Progetto per la realizzazione di un impianto agrivoltaico PNRR della potenza nominale in DC di 90,806 MWp, integrato con sistema di accumulo della potenza nominale di 17,5 MW (70 MWh) denominato "Gagliardo" e delle relative opere di connessione alla RTN.

Decreto di compatibilità ambientale

Parere n. 676 del 17/04/2025

Elaborazione cartografica GIS a cura della SS PNRR con rappresentazione dell'impianto in esame in rapporto alla verifica delle Aree idonee ai sensi dell'art.20, comma 8 del D.Lgs.42/2004: In verde le aree archeologiche di Canal Bianco e di via Spolverin con il relativo buffer di 500 metri

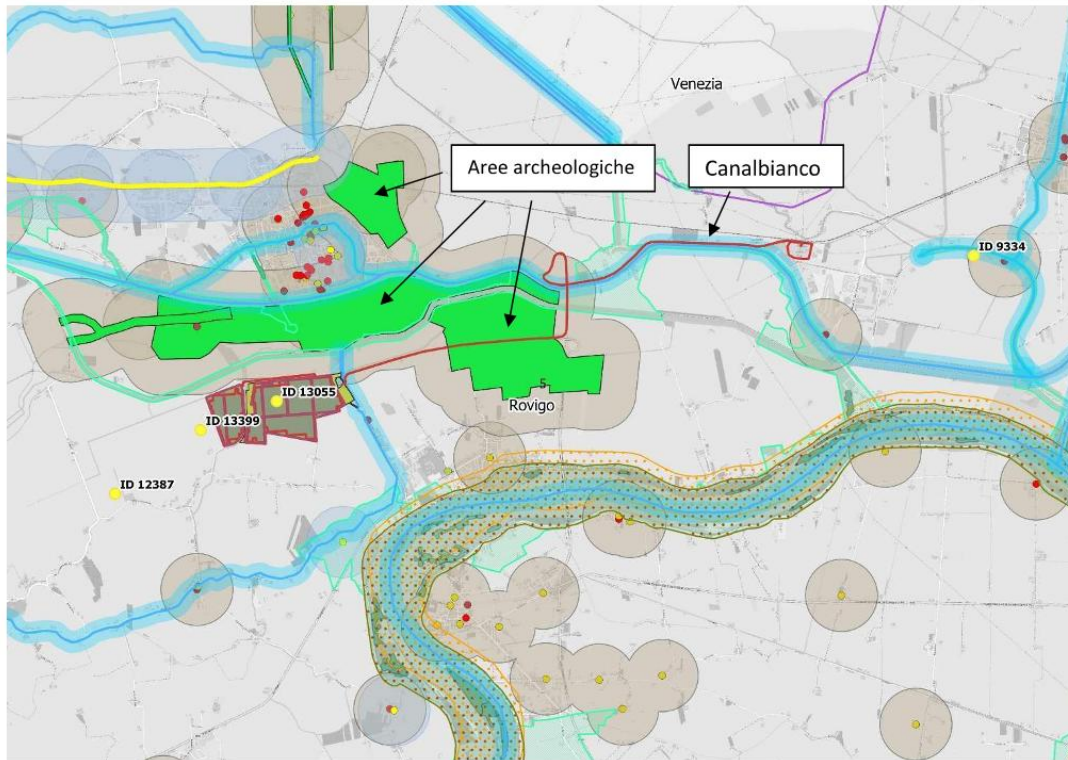
- l'impianto fotovoltaico, ovvero l'insieme delle opere fuori terra, ricade in area idonea, collocandosi al limite della fascia di rispetto dell'area archeologica denominata *Necropoli del Canal Bianco* (area ad uso funerario – necropoli/ finestra cronologica dal 499 a.C al 199 d.C.), sottoposta a tutela in forza del vincolo *ope legis* e dell'art. 142, comma 1, lettera m) del D.Lgs.42/2004: la necropoli si estende a sud del Canal Bianco in un'area compresa tra le località Cà Garzoni e Piantamelon, dove, in occasione di molteplici scavi, fu portata alla luce una vasta necropoli di 394 tombe, raggruppate in alcuni nuclei distinti senza un'apparente regolarità, databili complessivamente tra V sec. a.C. e II sec. d.C., tra cui sepolture romane ad incinerazione e preromane ad inumazione;

- il cavidotto interrato di connessione alla Sottostazione di trasformazione, il quale collegherà l'impianto alla SE-RTN TERNA 380/132 kV "Adria Sud", non ricade in area idonea - fermo restando quanto previsto dall'art. 22 del d.lgs. n. 199 del 2021 in materia di procedure autorizzative specifiche per le Aree Idonee - in quanto interferisce direttamente con l'*Area archeologica di via Spolverin*, anch'essa sottoposta a tutela in forza del vincolo *ope legis* e dell'art. 142, comma 1, lettera m) del D.Lgs.42/2004: essa è la più meridionale fra quelle rinvenute nel territorio di Adria, dove furono portate alla luce 94 sepolture preromane ad inumazione (IV-II sec. a.C.) e tre romane ad incinerazione (inizio I sec. a.C.);

- l'area indicata come superficie occupata dal cantiere, risulta collocarsi in parte nella fascia di rispetto del corso d'acqua denominato *Scolo di Crespino*, inoltre le opere di connessione intercettano in più parti il corso d'acqua *Tartaro – Canalbianco – Po di Levente* e la relativa fascia di rispetto di 150 metri, tutelati entrambi in forza dell'art. 142, lettera c) del D.Lgs. 42/2004;

- parte del cavidotto, nella porzione di tracciato in cui interferisce con il *Canalbianco*, rientra inoltre nella perimetrazione del *Parco regionale del Delta del Po veneto*.

In riferimento alle interferenze dirette del cavidotto interrato di connessione con le succitate aree archeologiche, si specifica che la sua realizzazione è comunque subordinata al rilascio di specifica autorizzazione ai sensi dell'art. 21 del D. Lgs. 42/2004, nell'ambito della quale potranno essere formulate tutte le prescrizioni necessarie a garantire la compatibilità dell'intervento con il bene culturale interessato, ivi compresa la parziale o totale delocalizzazione delle opere interferenti. Nello specifico con riguardo particolare ai beni sottoposti a tutela ai sensi della Parte II del D. Lgs. 42/2004 occorrerà a tal proposito verificare, anche con opportune ricerche presso la competente Soprintendenza ABAP, il regime di tutela insistente sulla *Necropoli del Canalbianco e di via Spolverin*, a nord e ad est dell'area di progetto.
